大間原子力発電所審査資料	
資料番号	OM1-CA130-R03
提出年月日	2020年11月30日

大間原子力発電所
地下構造の評価について
(コメント回答 その2)
(補足説明資料)

2020年11月30日
電源開発株式会社

・本資料では、地下構造の評価に係る下表の指摘事項について回答する。

コメントNo.S3-11

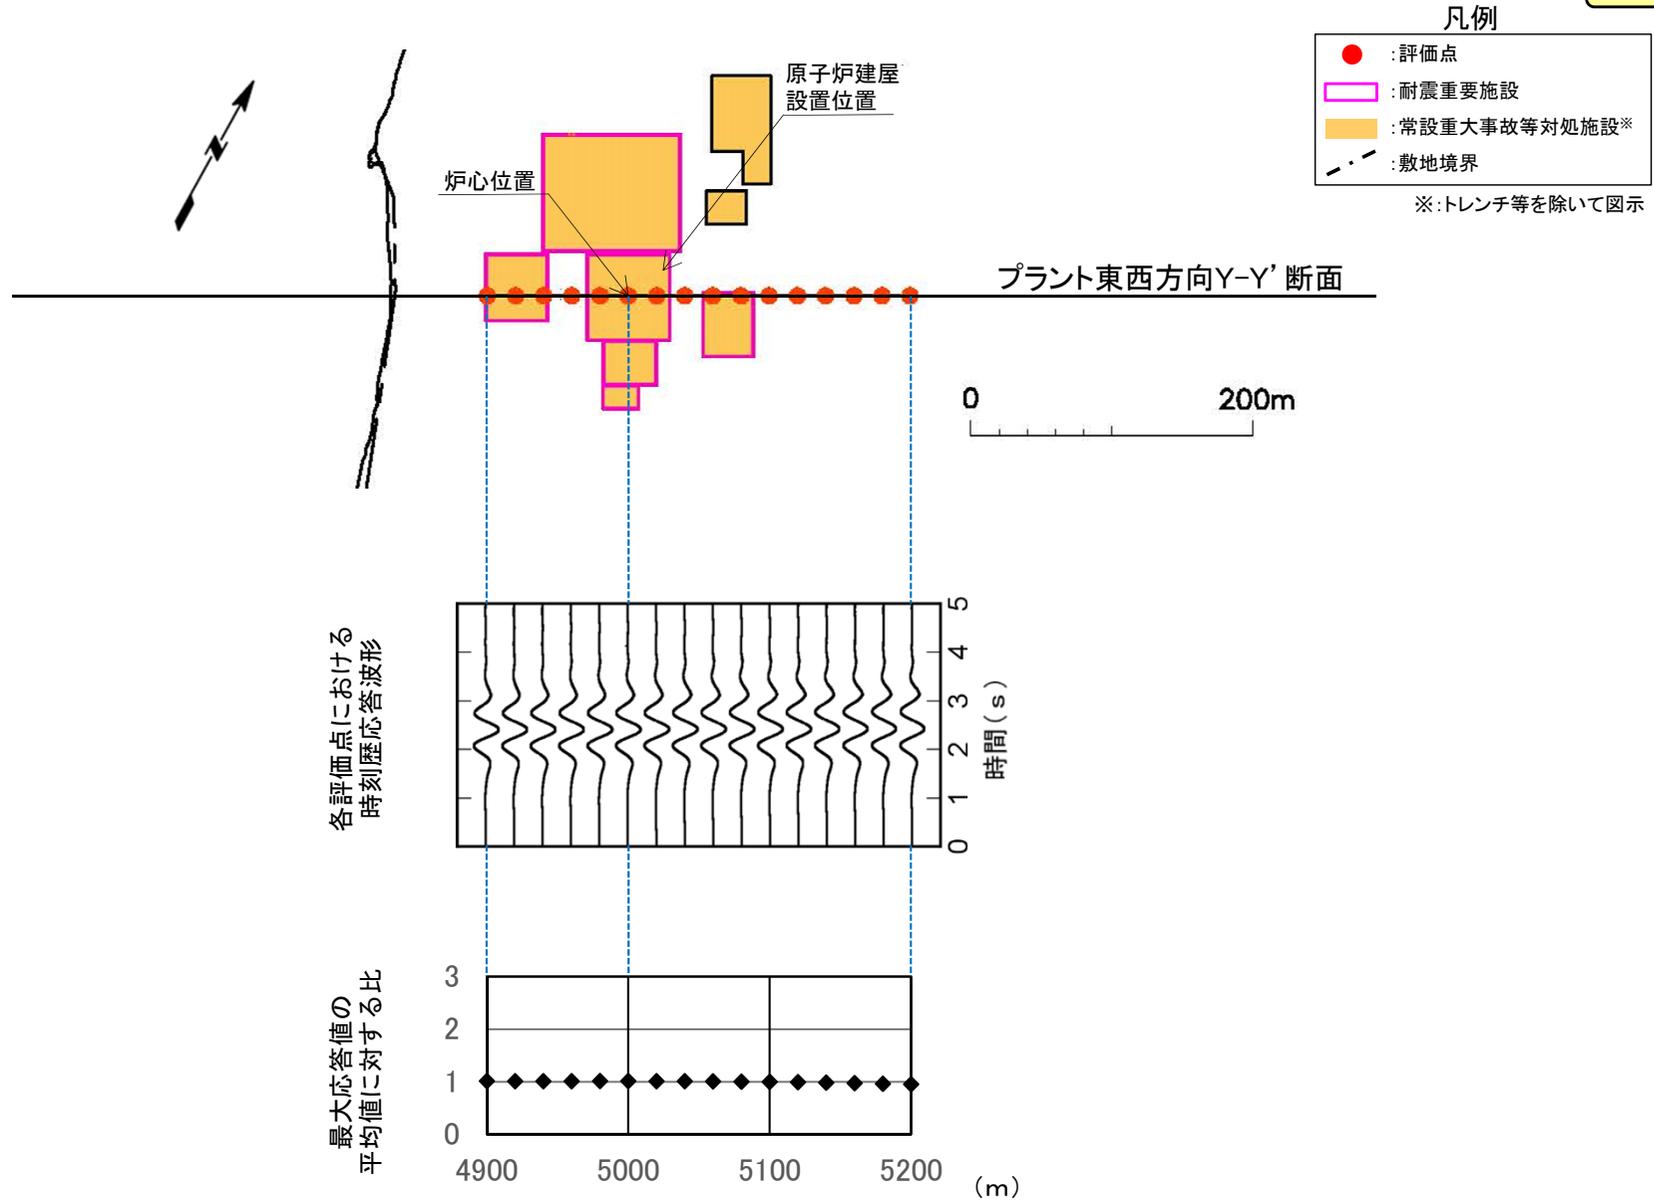
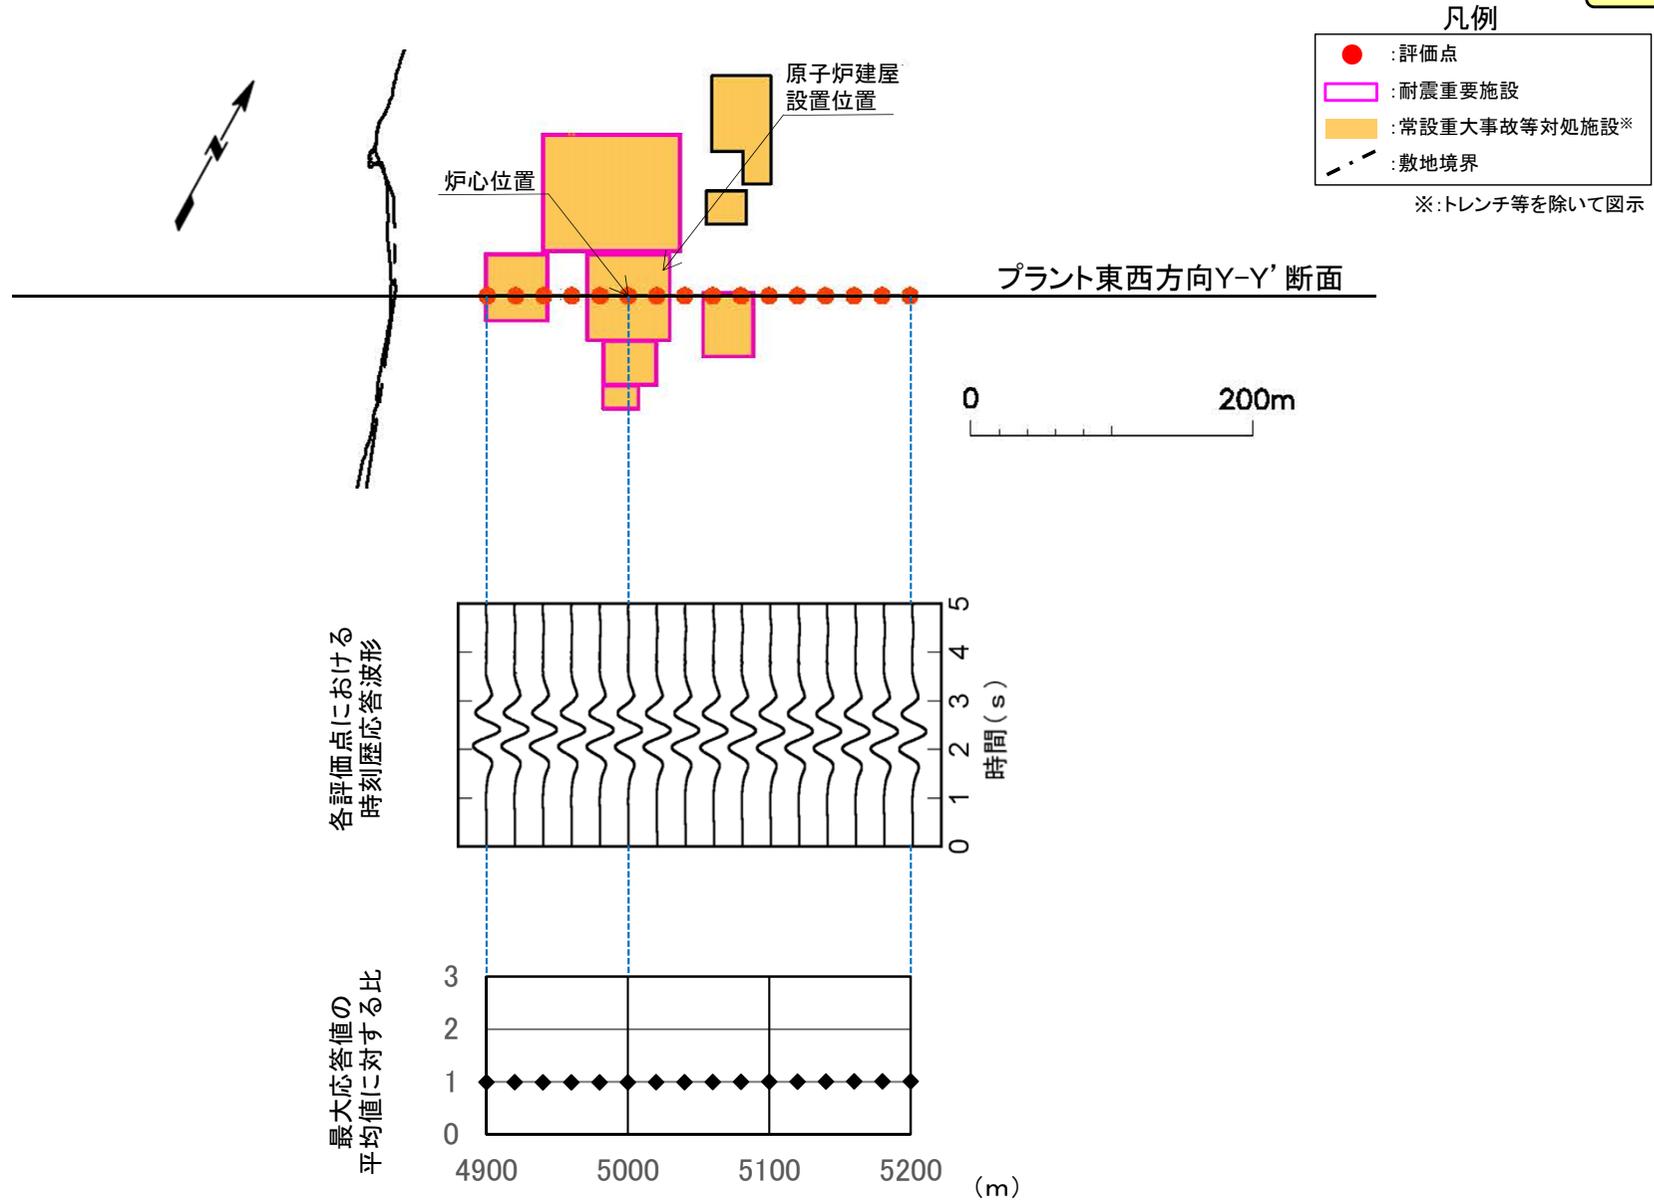
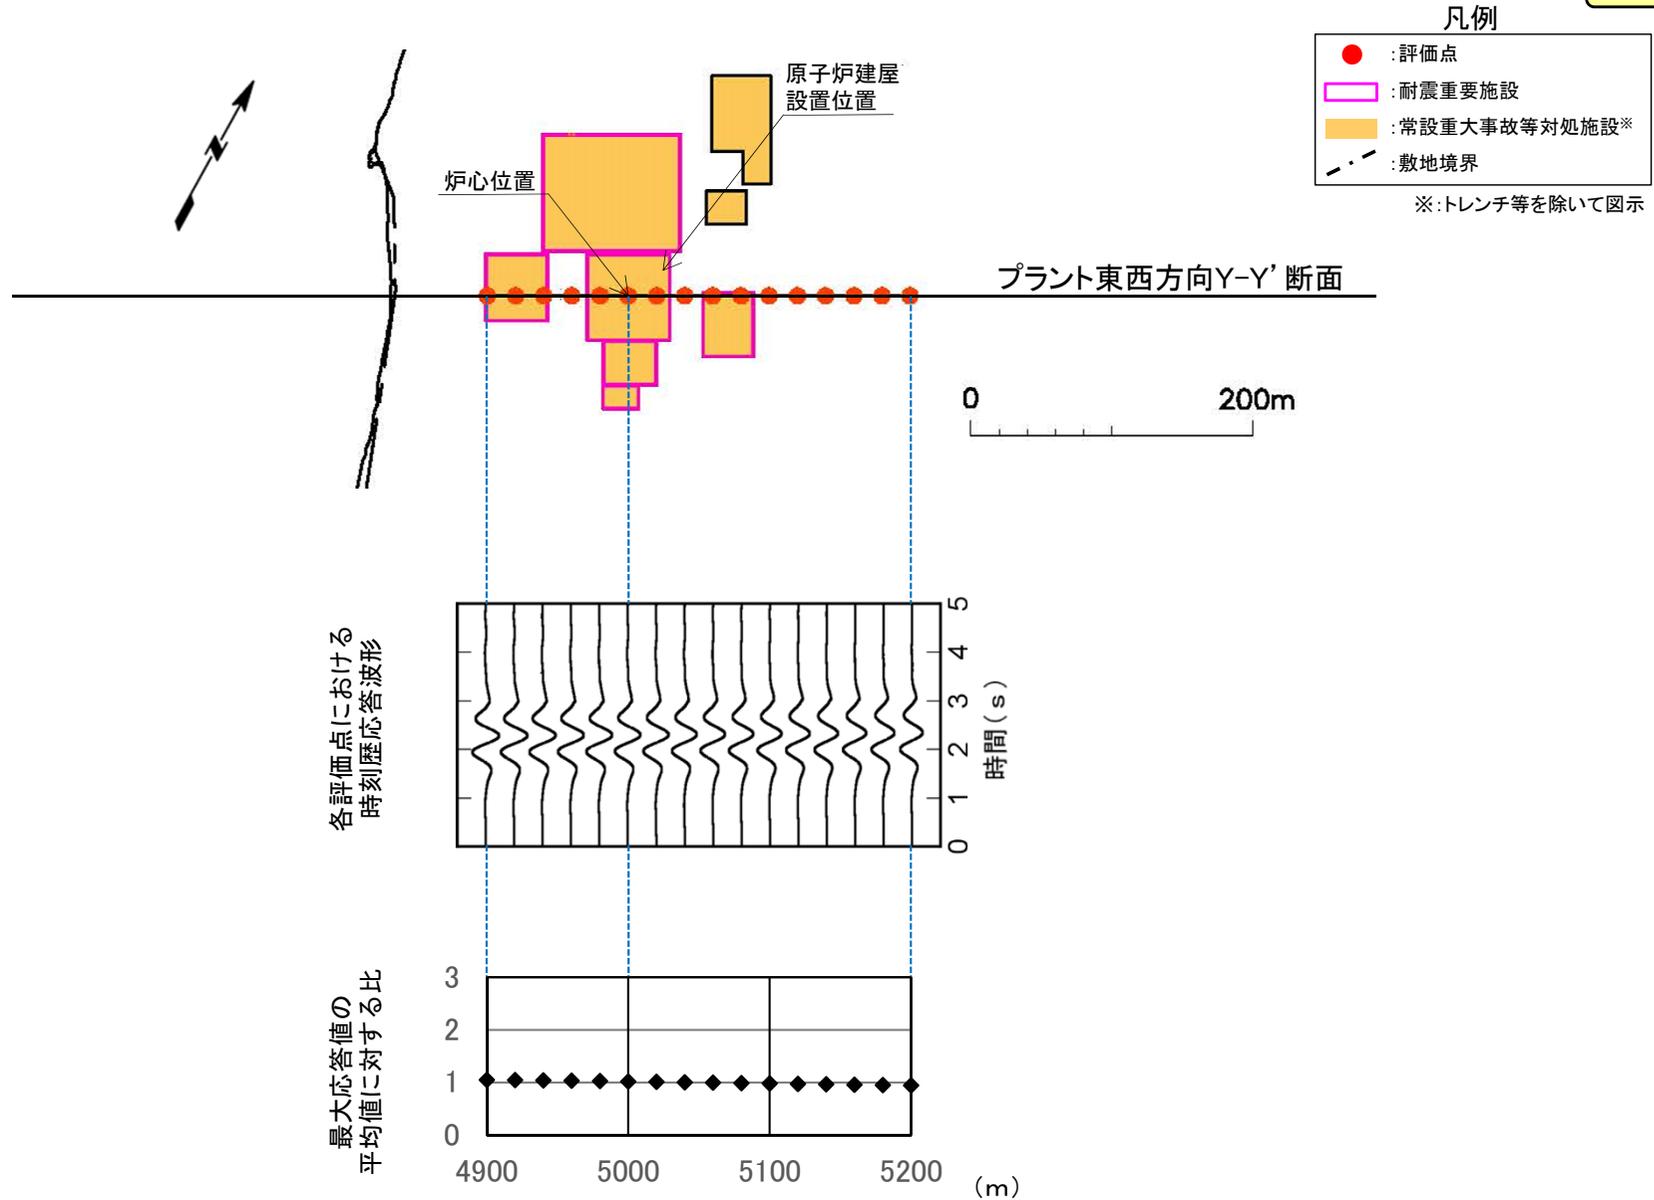
No.	項目	指摘時期	コメント内容	該当箇所
S3-11	地下構造モデルを用いた解析	第822回会合 (R2.1.17)	<p>大間層内のせん断波速度のコントラストや敷地北側のデイサイト等、解放基盤表面より浅部の構造が地震動に与える影響を確認したいので、第2.2章の地下構造モデルを用いた解析に、以下の検討等を加え説明すること。</p> <ul style="list-style-type: none"> ・T.P.-260m以浅も含めた三次元地下構造モデルにリッカー波を入力した解析を行い、炉心位置の解放基盤表面のT.P.-260m及び原子炉建屋の支持地盤に近い位置と言われているT.P.-7.5mの位置で、一次元水平成層モデルの最大振幅値との比較を行うこと。 ・炉心位置の水平成層モデルについて、S波速度、密度及びQ値を明記すること。 	<p>本編資料 2.2.1 P.2-54 本編資料 2.2.3 P.2-82 本編資料 2.2.4 P.2-128～2-200, 2-203～2-215 本編資料 2.2.5 P.2-217 補足説明資料 2-8, 2-9, 2-10, 2-11</p>
S3-12	基盤の地震動を評価する位置	第822回会合 (R2.1.17)	<p>解放基盤表面、基盤の地震動を評価する位置、鉛直アレイ地震観測点の関係を、以下の内容を含めて整理のうえ、地震動の策定方針を説明すること。</p> <ul style="list-style-type: none"> ・T.P.-230m(基盤の地震動を評価する位置)で策定した地震動をT.P.-260m(解放基盤表面)へ入力することとした考え方。 ・統計的グリーン関数法及び経験的グリーン関数法で用いる地下構造モデルの設定の考え方。 ・吉田ほか(2005)の知見を踏まえた検討の模式図における基盤の地震動を評価する位置と、解放基盤表面との関係。 	<p>本編資料 5.1 P.5-3～5-8 補足説明資料 5-1, 5-2, 5-14</p>
S3-13	地震観測記録	第822回会合 (R2.1.17)	<p>基準化スペクトルに基づく検討に関して、以下について要因を分析し説明すること。</p> <ul style="list-style-type: none"> ・南側の観測点において、高周波側で持ち上がる傾向が見られる要因。 ・基盤位置における検討において、基準化スペクトルに見られる山谷の要因。 	<p>本編資料 3.2.2 P.3-20, 3-22～3-26 補足説明資料 3-5</p>

• P.2-46～P.2-57に示すとおり、重要な安全機能を有する施設の設置範囲の解放基盤表面の設定深さ(T.P.-260m)における各評価点の最大応答値は、安定している。
